RELAZIONE TECNICA PERITALE

CON RIFERIMENTO A EDIFICIO MONOFAMILIARE SITO IN

Edificio analizzato	
Committente	
Redatta da	Geotecnica S.r.l. Geom. Giuseppe Mosconi
Data 1° sopralluogo	
Presenti all'incontro	Geom. Giuseppe Mosconi
Sommacampagna (VR)

B. Scopo della relazione

GRUPPO DI FOTO	03
TIPOLOGIA	Scatole di derivazione collettori impianto riscaldamento

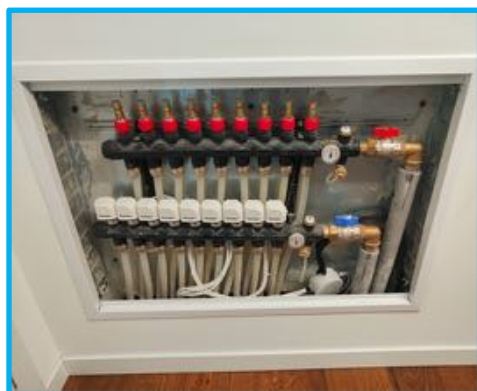
Durante il sopralluogo in loco in data [REDACTED], si è provveduto all'apertura delle n.2 scatole di derivazione dei collettori dell'impianto di riscaldamento a pavimento (n.1 in **zona ingresso** e n.1 in **corridoio**).

Da ciò, come lamentato da parte della committenza, si è riscontrata la presenza di odore sgradevole.

GRUPPO DI FOTO	08
TIPOLOGIA	Lato NORD – fessurazione zona vecchia canna fumaria

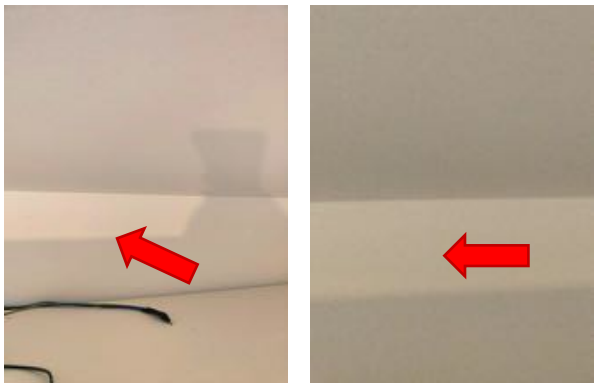
Durante il sopralluogo in loco in data [REDACTED], si è preso visione della presenza di fessurazioni in corrispondenza del vecchio passaggio di una canna fumaria, com'è possibile evincere dalle foto di cui sopra.

TERMOGRAMMA	01
POSIZIONE	Portoncino ingresso - soglia

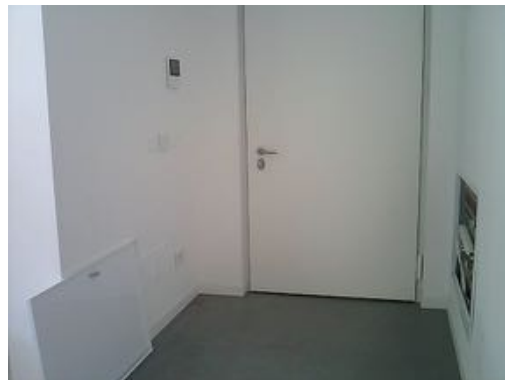
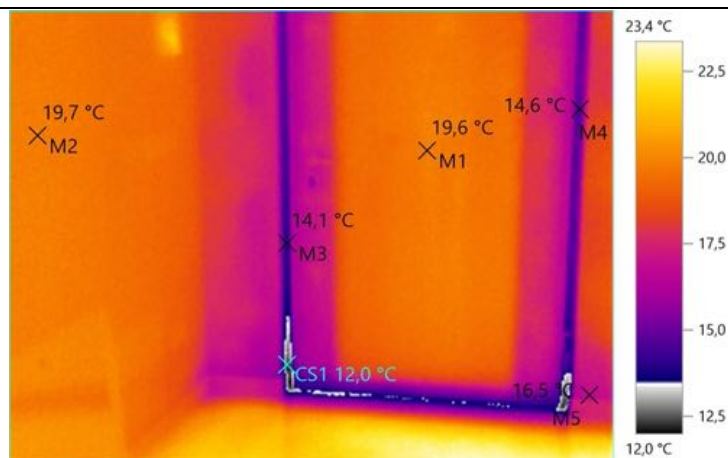
I valori rilevati nel termogramma di cui sopra hanno rilevato un importante abbassamento di temperatura in corrispondenza dell'attacco tra il portoncino di ingresso e la partizione muraria relativa.

Tale manifestazione risulta di tipo lineare su tutto il perimetro di attacco.

L'abbassamento di temperatura risulta alquanto importante con un **delta massimo pari a 7,7 °C** (19,7-12,0 °C) tra la temperatura superficiale sulla partizione muraria e il punto di attacco inferiore in zona apertura portoncino.

TERMOGRAMMA	02
POSIZIONE	Portoncino ingresso - architrave

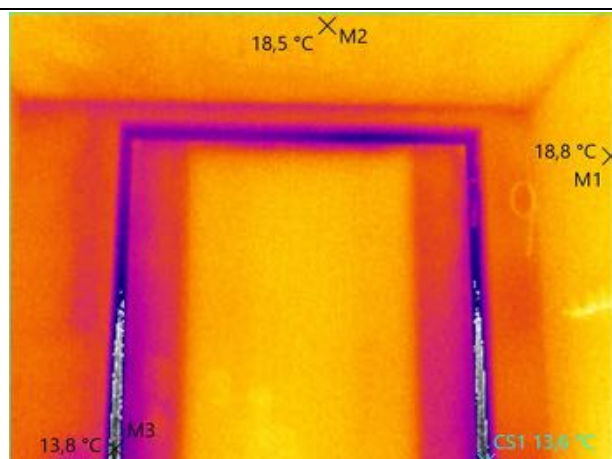
I valori rilevati nel termogramma di cui sopra hanno rilevato un importante abbassamento di temperatura in corrispondenza dell'attacco tra il portoncino di ingresso e la partizione muraria relativa.

L'abbassamento di temperatura risulta alquanto importante con un **delta massimo pari a 5,2 °C** (18,8-13,6 °C) tra la temperatura superficiale sulla partizione muraria e il punto di attacco laterale del portoncino.

TERMOGRAMMA	03
POSIZIONE	Attacco lineare finestra

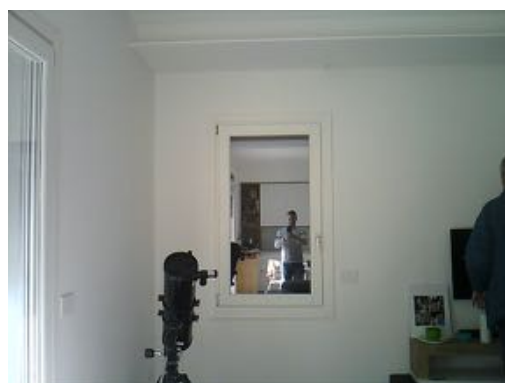
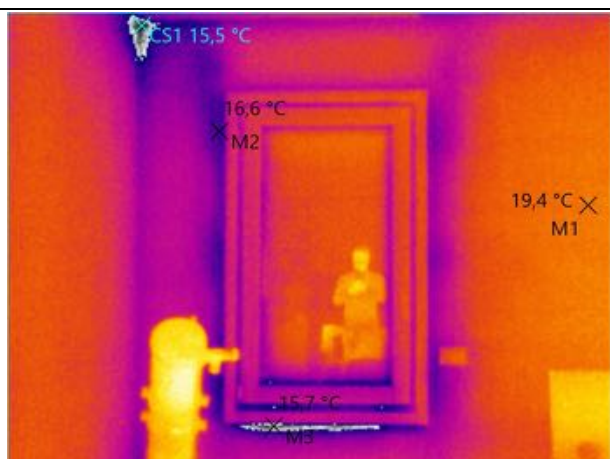
I valori rilevati nel termogramma di cui sopra hanno rilevato un importante abbassamento di temperatura in corrispondenza del perimetro di attacco tra imbotte isolata e serramento.

Tale manifestazione, cui ci preme porre l'accento, risulta di tipo lineare su tutto il perimetro di attacco, plausibile causa di mancata tenuta all'aria, oltre ad un importante ponte termico in corrispondenza dell'attacco del traverso inferiore al bancale.

L'abbassamento di temperatura risulta importante con un **delta massimo pari a 3,7 °C** (19,4-15,7 °C).

TERMOGRAMMA	04
POSIZIONE	Attacco soglia portafinestra

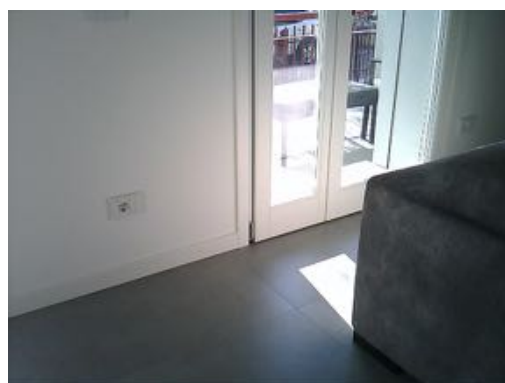
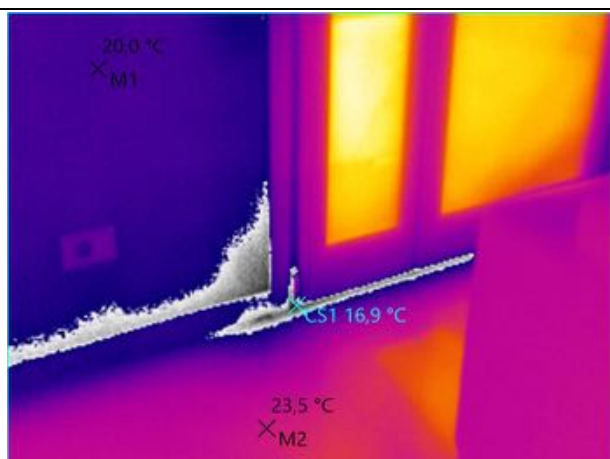
I valori rilevati nel termogramma di cui sopra hanno rilevato un importante abbassamento di temperatura in corrispondenza del perimetro di attacco tra serramento e pavimento.

Tale manifestazione risulta di tipo lineare in corrispondenza di tutto il perimetro di attacco, plausibile causa di mancata tenuta all'aria e presenza di ponte termico tra pavimento e soglia in marmo.

L'abbassamento di temperatura risulta importante con un **delta massimo pari a 3,1 °C** (20,0-16,9 °C).

TERMOGRAMMA	05
POSIZIONE	Attacco parete-solaio

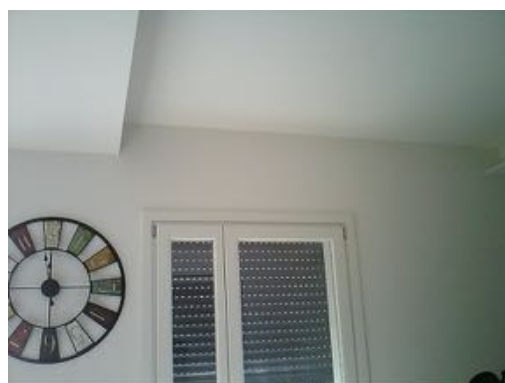
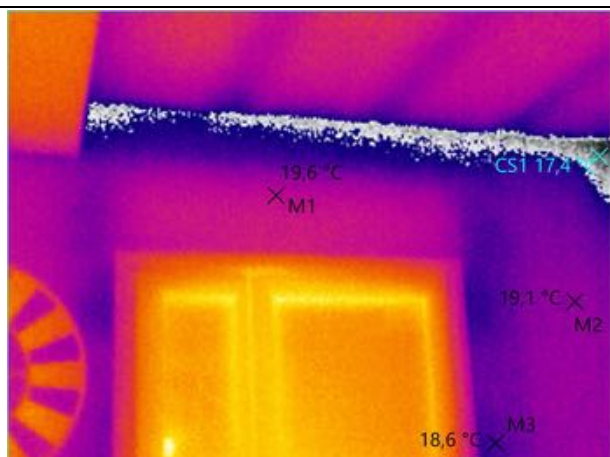
I valori rilevati nel termogramma di cui sopra hanno rilevato un abbassamento di temperatura in corrispondenza del perimetro di attacco tra imbotte isolata (e cassonetto) e serramento.

Tale manifestazione, cui ci preme porre l'accento, risulta di tipo lineare su tutto il perimetro di attacco, plausibile causa di mancata tenuta all'aria.

L'abbassamento di temperatura risulta importante con un **delta massimo pari a 1,0 °C** (19,6-18,6 °C).

TERMOGRAMMA	06
POSIZIONE	Attacco soglia alzante scorrevole

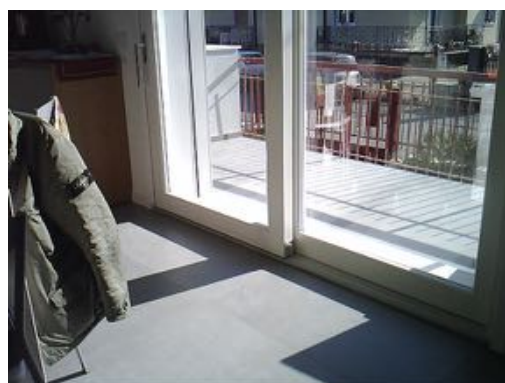
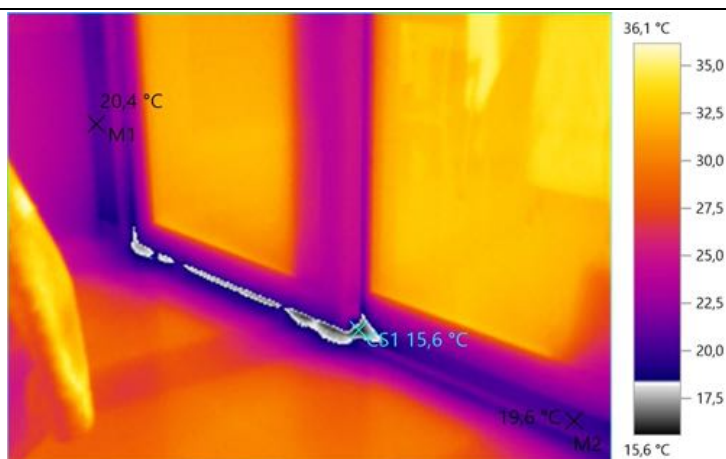
I valori rilevati nel termogramma di cui sopra hanno rilevato un importante abbassamento di temperatura in corrispondenza del perimetro di attacco tra serramento e pavimento.

Tale manifestazione risulta di tipo lineare in corrispondenza della zona di attacco, plausibile causa di mancata tenuta all'aria e presenza di ponte termico tra pavimento e soglia in marmo.

L'abbassamento di temperatura risulta importante con un **delta massimo pari a 4,8 °C** (20,4-15,6 °C).

TERMOGRAMMA	07
POSIZIONE	Attacco lineare portoncino vano scala

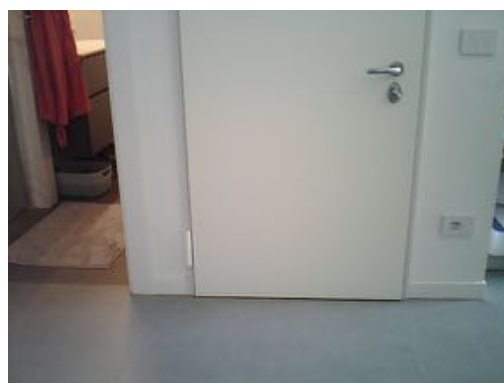
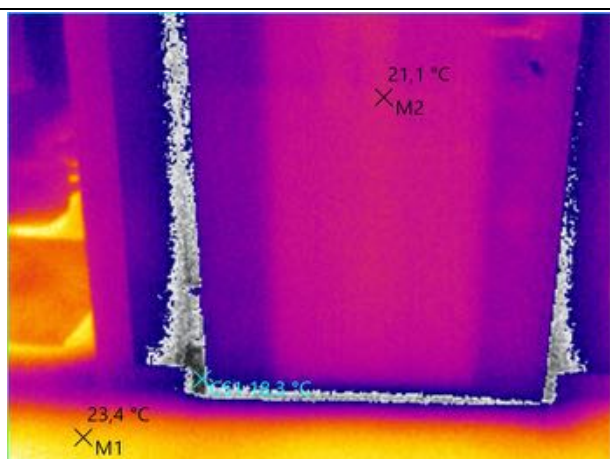
I valori rilevati nel termogramma di cui sopra hanno rilevato un abbassamento di temperatura in corrispondenza del perimetro di attacco tra portoncino e muratura relativa.

Tale manifestazione, cui ci preme porre l'accento, risulta di tipo lineare su tutto il perimetro di attacco, plausibile causa di mancata tenuta all'aria, oltre ad un importante ponte termico.

GRUPPO DI FOTO	02
TIPOLOGIA	Nodi portefinestre e alzanti scorrevoli

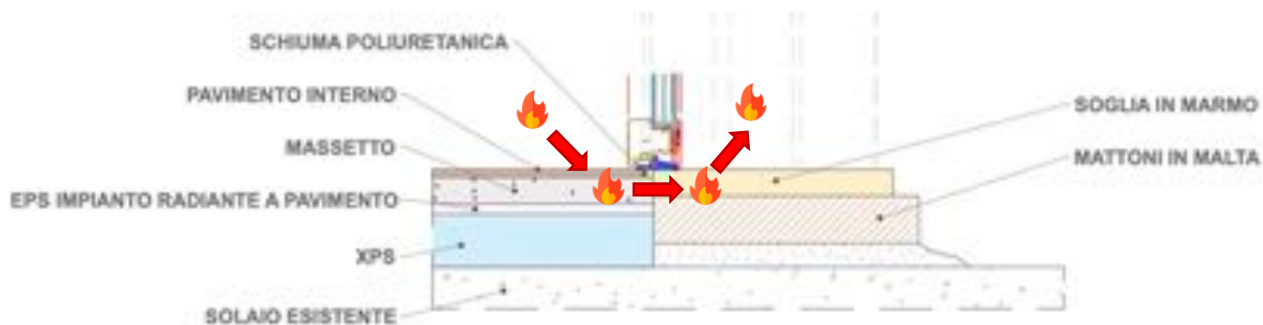
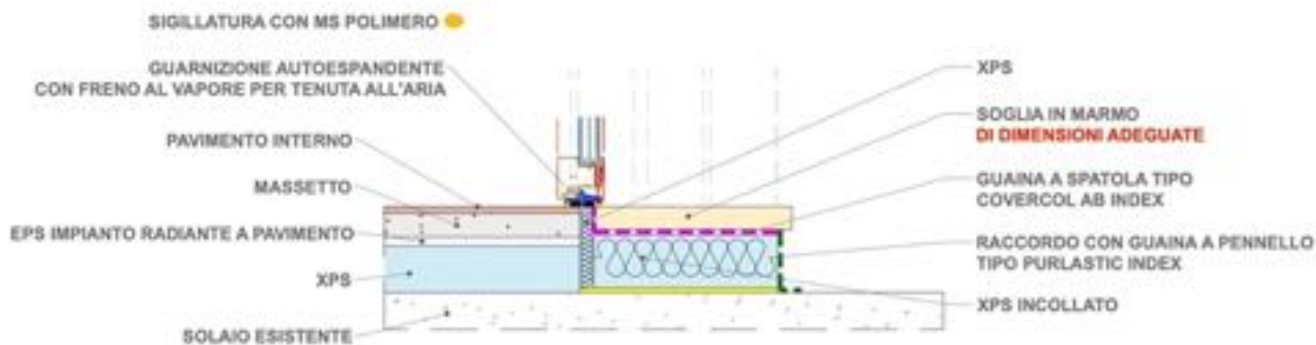
Di seguito si riporta la riproduzione del particolare costruttivo che è plausibile sia stato realizzato in opera in corrispondenza dell'attacco della soglia della portafinestra del locale soggiorno-cucina, da un confronto da foto di cantiere.

Com'è possibile comprendere, il calore prodotto in regime invernale all'interno dell'edificio fuoriesce seguendo il percorso come indicato nell'immagine di cui sopra.

Qui a seguire, invece, si produce plausibile particolare costruttivo che ci si sarebbe aspettati di trovare in opera, con riferimento sia alla mitigazione del ponte termico di tutti i nodi di attacco soglie, sia dal punto di vista della tenuta all'acqua.

GRUPPO DI FOTO	03
TIPOLOGIA	Nodi finestre

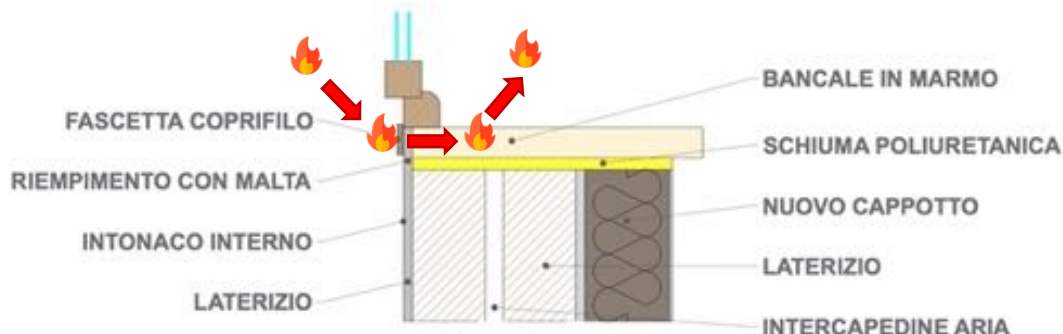
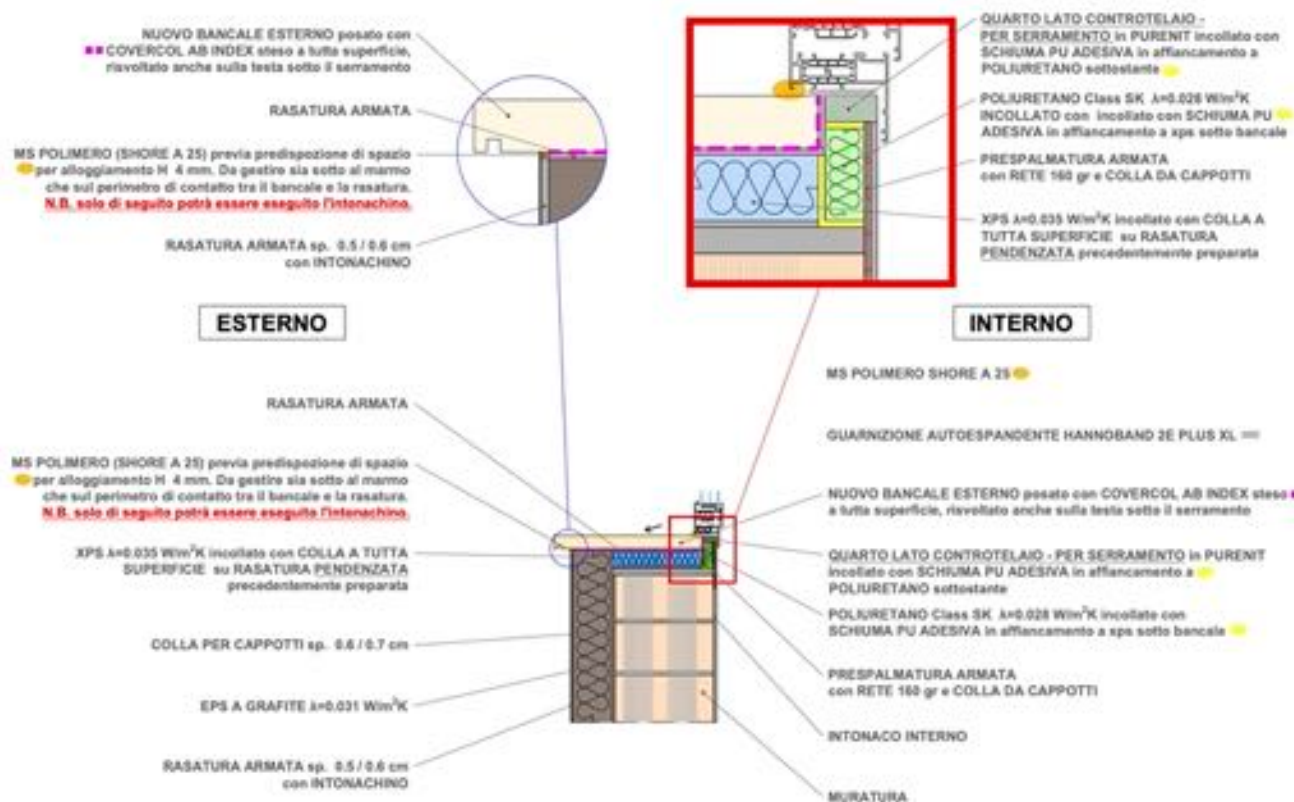
La medesima conformazione - per principio - si sarebbe dovuta prevedere anche in corrispondenza di tutte le finestre dell'edificio, di seguito si riporta particolare costruttivo di com'è plausibile sia stato realizzato in opera.

Com'è possibile comprendere, il calore prodotto in regime invernale all'interno dell'edificio fuoriesce seguendo il percorso come indicato nell'immagine di cui sopra.

Qui a seguire, invece, si produce plausibile particolare costruttivo di quanto ci si sarebbe aspettati di trovare in opera, con riferimento sia alla mitigazione del ponte termico di tutti i nodi di attacco bancali, sia dal punto di vista della tenuta all'acqua.

GRUPPO DI FOTO	04
TIPOLOGIA	Portoncino ingresso

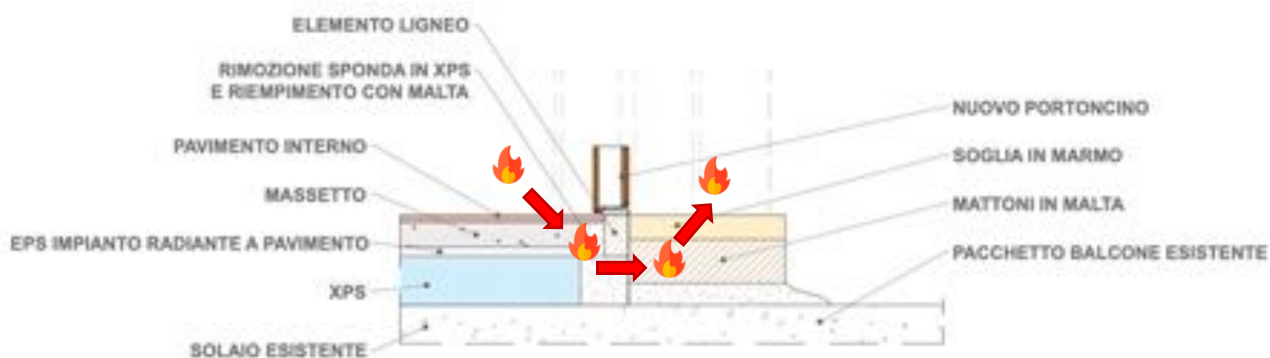
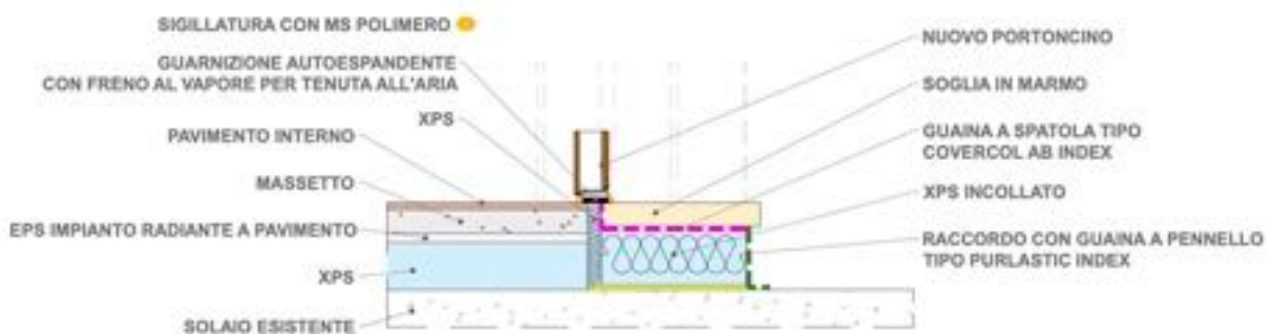
Di seguito si riporta la riproduzione del particolare costruttivo che è plausibile sia stato realizzato in opera in corrispondenza dell'attacco della soglia del portoncino di ingresso, da un confronto dalle foto di cantiere, inserite anche qui sopra.

Com'è possibile comprendere, il calore prodotto in regime invernale all'interno dell'edificio fuoriesce seguendo il percorso come indicato nell'immagine di cui sopra.

A seguire, invece, si produce plausibile particolare costruttivo che ci si sarebbe aspettati di trovare in opera, con riferimento sia alla mitigazione del ponte termico dell'attacco soglia portoncino di ingresso, sia dal punto di vista della tenuta all'acqua che della tenuta all'aria.

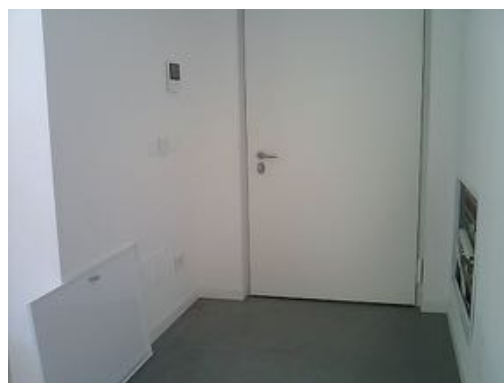
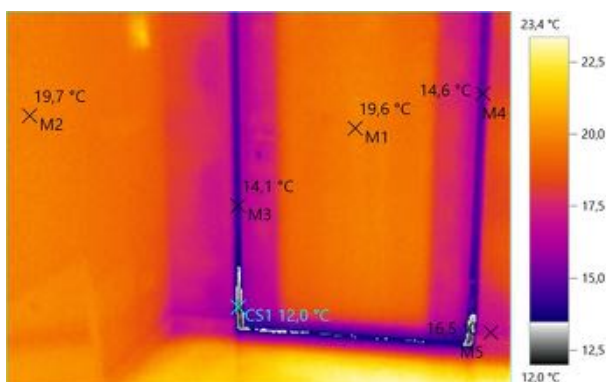
L'elevata conducibilità termica del controtelesia metallico ($\lambda = 70 \text{ W/MK}$ ca), se associata ad altri materiali quali l'intonaco interno e l'isolante degli sginci esterni:

- produce un importante ponte termico, con flusso di calore uscente come indicato nell'immagine qui sopra, nonostante sia presente dell'isolante sugli sginci esterni

GRUPPO DI FOTO	05
TIPOLOGIA	Portoncino verso vano scala non riscaldato

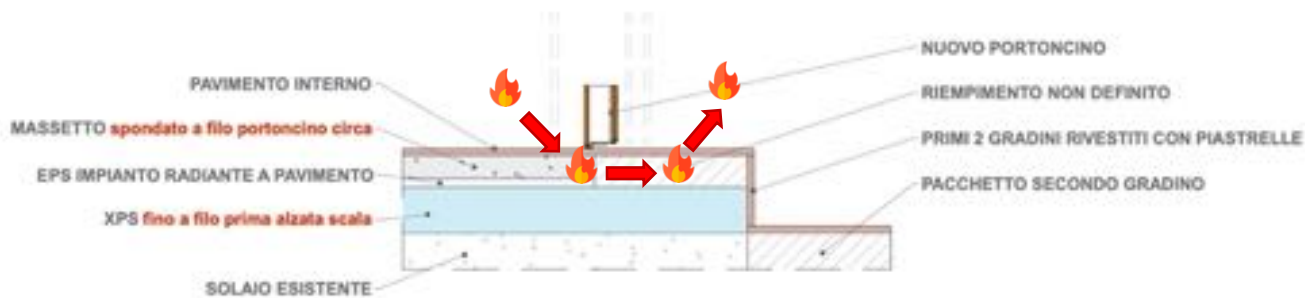
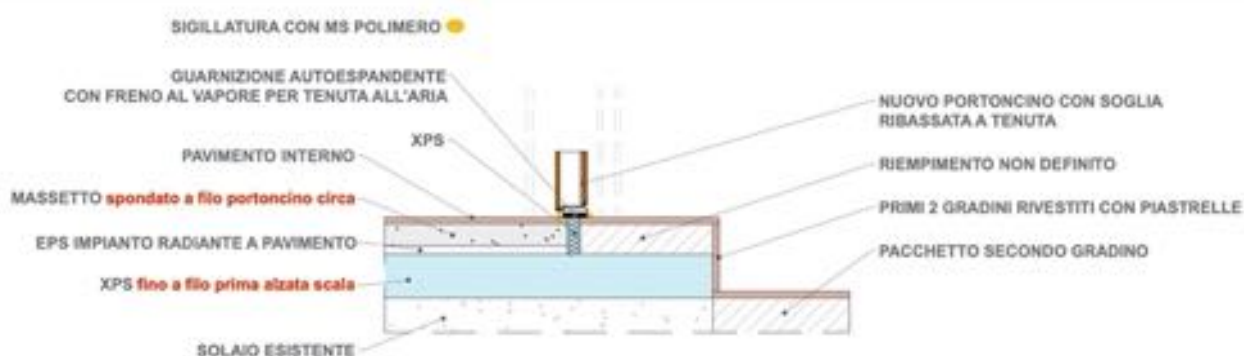
Di seguito si riporta la riproduzione del particolare costruttivo che è plausibile sia stato realizzato in opera in corrispondenza dell'attacco a pavimento del portoncino verso vano scala non riscaldato, da un confronto dalle foto di cantiere, inserite precedentemente.

Com'è possibile comprendere, il calore prodotto in regime invernale all'interno dell'edificio fuoriesce nel vano scala seguendo il percorso come indicato nell'immagine di cui sopra.

A seguire, invece, si produce plausibile particolare costruttivo che ci si sarebbe aspettati di trovare in opera, con riferimento sia alla mitigazione del ponte termico dell'attacco soglia portoncino verso vano scala, sia dal punto di vista della tenuta all'aria.
